“TERRA SANCTI VINCENTII”

OGGETTO: ENEL S.p.A. Progetto PIZZONE II. “Procedura di Valutazione di Impatto Ambientale ex art. 23 D. Lgs. 152/2006. Osservazioni alle integrazioni prodotte in data 18 settembre 2024”

Osservazioni tecniche all'integrazione del Progetto Pizzone II pubblicata il 18/09/2024

Per quanto al cantiere CO1 – Lancio di TBM EPB - Galleria di adduzione di Valle

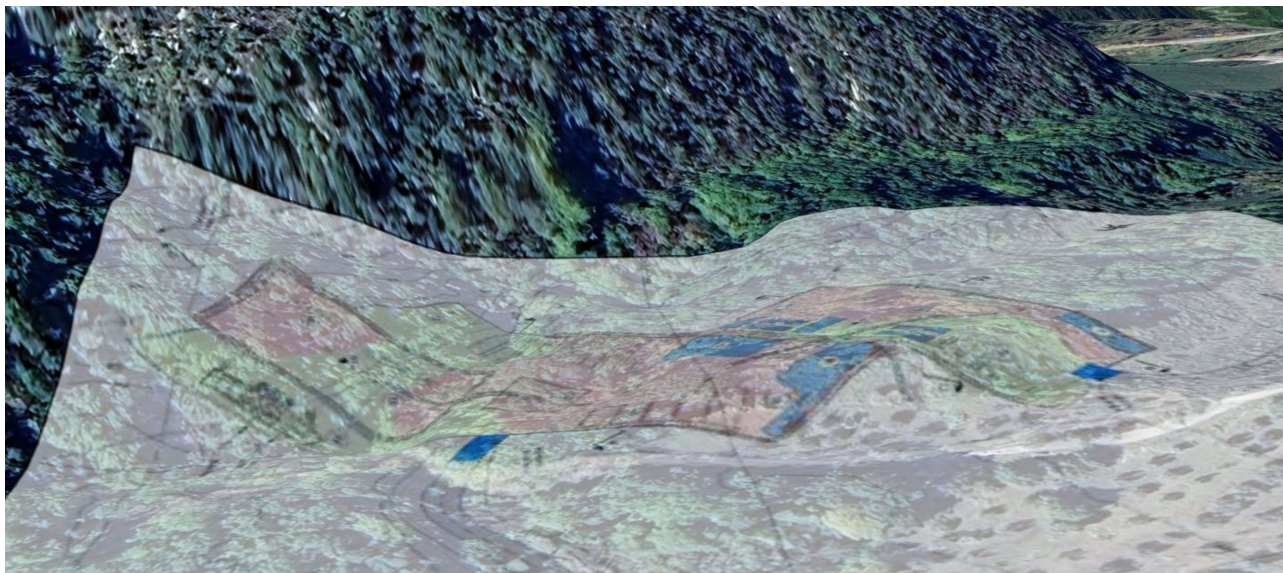
Nel cantiere è prevista una superficie di circa 250 mq adibita a deposito dello smarino proveniente dalla galleria e una di 300 mq in cui sono allocate le vasche di decantazione e prima biodegradazione dello stesso smarino. Nella considerazione della produzione giornaliera di materiale di scavo condizionato con schiumogeni, polimeri, fluidificanti e altre sostanze chimiche è di circa 500 mc, le superfici che il proponente destina allo scopo di primo stoccaggio del materiale scavato non è sufficiente. Ugualmente al cantiere di lancio della TBM per lo scavo della Galleria di adduzione di Monte, il proponente non ha indicato come ha isolato il materiale tossico scavato e stoccato sul piazzale del cantiere rispetto al terreno naturale per non inquinarlo insieme alla falda acquifera.

La TBM-EPB produce 500 metri cubi di materiale scavato al giorno e reso plastico (fangoso) perché condizionato con schiumogeni, polimeri e altri elementi chimici. Le norme ambientali, per la tossicità dello smarino dovuta al condizionamento, prevedono che lo stesso deve rimanere nelle vasche di decantazione per 14 giorni prima di essere

trasportato in un deposito intermedio (che il proponente non ha previsto) dove deve essere steso, mosso e steso ripetutamente fino al completamento documentato del processo della biodegradazione per esposizione all'aria e al sole. Nel deposito intermedio lo spessore massimo dello smarino per norma deve essere di 1 m (Allegato 3 del DM 161/2012); solo dopo che il materiale si è depurato può essere portato al deposito definitivo e/o essere riutilizzato. Considerato ciò, il piazzale del cantiere CO1 proposto dal proponente, dovrebbe contenere molte più vasche di decantazione e prima depurazione e quindi essere di superficie molto più grande per contenere non meno di 7000 metri cubi di smarino (500 mc per 14 giorni). Per effetto dell'obbligo derivato dall'allegato 3 del DM 161/2012 (max 1 m di spessore di materiale condizionato) il deposito "intermedio" può essere esteso alcuni ettari.

Riportato il cantiere così come previsto dal proponente su Google Earth si evince che effettivamente con la realizzazione dei piazzali si tomba il Rio Solera per una estesa tratta. Il proponente però non indica come intende preservare l'alveo e la flora e la fauna insistente nello stesso Rio.

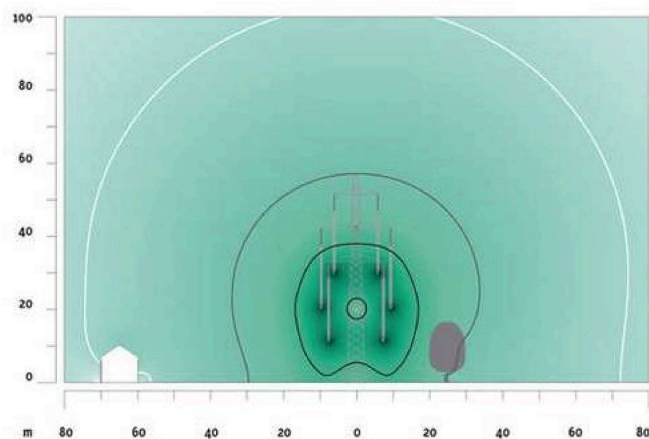
Essa è relativa, come si evince dallo spettro di frequenza, alle potenze irradiate da antenne che diffondono il traffico telefonico che possono variare tra i 25 Watt (per sistemi GSM) e circa 70 Watt (per sistemi TACS). Al suolo, i livelli d'intensità di campo elettrico che si riscontrano entro un raggio di 100-200 m da una stazione radio base sono generalmente compresi tra 0.1 e 2 V/m. Niente di paragonabile ad una linea di 380 KV che appena sotto il traliccio ad altezza uomo sfiora il limite di 5000V/m e nell'area dei conduttori supera i 50000V/m.

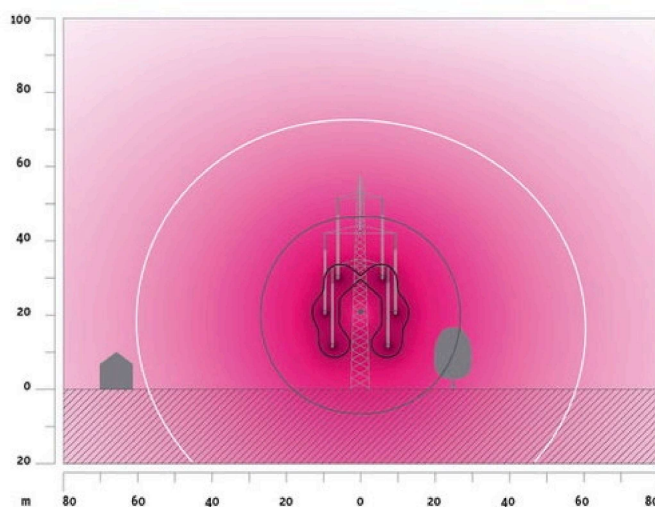
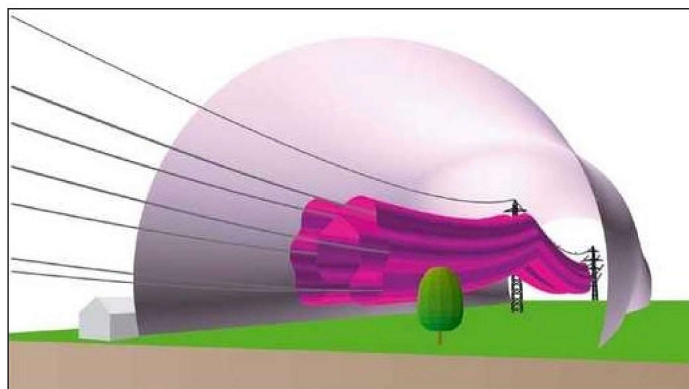
Nella figura è rappresentata la sezione del campo magnetico della linea dell'alta tensione sopra rappresentata al centro fra due piloni, dove i cavi conduttori sono più bassi. Il carico inquinante si riduce man mano che ci si allontana dalla linea e viene influenzato poco dai muri degli edifici, dagli alberi o dal suolo. Il significato delle linee continue è rappresentato in microTesla nella scala a colori in basso.

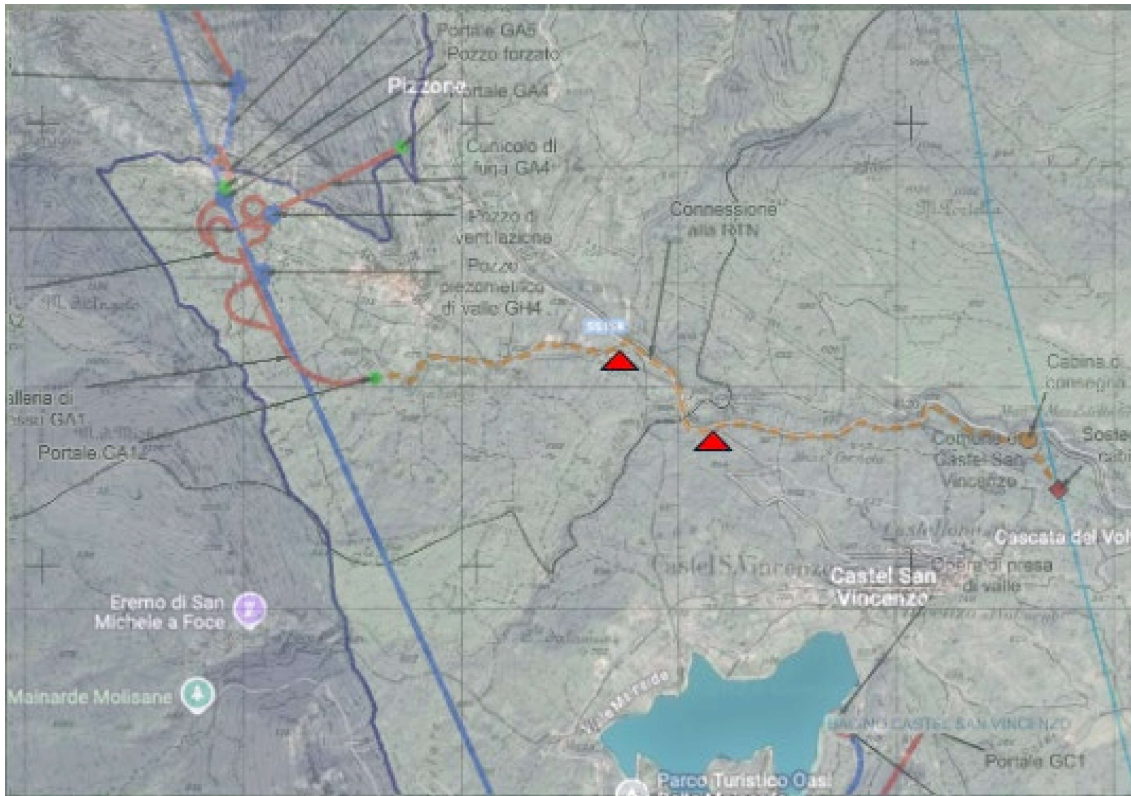
Esempio, adeguato naturalmente alla diversa intensità della corrente trasportata e del suo voltaggio. Come si vede nello schema sono presenti numerosi elementi atti a garantire la sicurezza dell'impianto e la stessa presenza del terreno garantisce uno schermaggio, pressoché totale dei campi elettrici ed una sostanziale attenuazione di quelli magnetici. Inoltre, tali campi calcolati per la sicurezza Umana sono probabilmente sicuri anche per la fauna che non è più esposta degli umani come invece accade nel caso di elettrocondutture aeree. Tuttavia per motivi ovvi di garanzia e di manutenzione, gli elettrodotti interrati devono essere opportunamente segnalati secondo precise modalità quali quella esemplificata nella seguente immagine riferita ad un esempio in Austria:

Segnale di avvertimento per la presenza di cavi elettrici interrati ad **alta tensione**.

Oltre a ciò il tracciato della condotta deve essere ad essa completamente asservito, libero da alberi ed arbusti e chiaramente riconoscibile per garantire efficienza e tempestività degli interventi di manutenzione che, seppur rari, devono comunque essere previsti e resi agevoli dal progetto dell'infrastruttura.
